<b>STEMME</b> F & D DO: EASA.21J.250	<b>Technische Mitteilung</b>	Dokumentnummer: <b>A31-10-088</b>
	<b>Einführung einer Druckfeder im Ölsystem</b>	Änd.-Index: 01.a Seite: 1 von 4

<b>STEMME</b> F & D DO: EASA.21J.250	<b>Service Bulletin</b>	Document Number: <b>A31-10-088</b>
	<i>Introduction of compression spring into oil system</i>	Am.-Index: 01.a Page: 3 of 4

Introduction of compression spring thread into oil hose mounted to oil cooler.

Abb. 1 neuer Ölkühler (Zulauf oben und Ablauf unten)

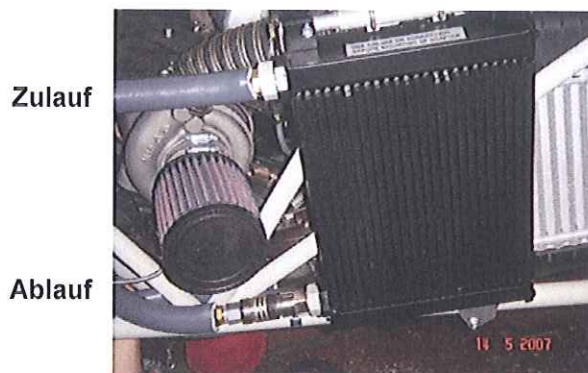
Es können Öldruckschwankungen, deutlich sichtbar am Öldruck-Manometer, im Betrieb zwischen Leerlauf und 100%/115% Leistung auftreten, da der Ölschlauch 11AM-O03, abhängig von Montage (Montageradius) und Betriebstemperatur, seinen wirksamen Querschnitt verändern kann.

Noticeable variations of oil pressure can occur during operation from power setting idle to 100%/115% due to possible buckling of hose 11AM-O03 for oil cooling, depending on bending radii of the hose and oil temperature..

- (1) Einführung eines Druckfederstrangs (500 mm Länge) in den Schlauch 11AM-O03.  
Die durchzuführenden Maßnahmen sind in der Einbauanweisung A34-10-088 beschrieben.

- (1) A compression spring thread (500 mm in length) is introduced into hose 11AM-O03.  
The actions to be performed are described in the installation instruction A34-10-088.
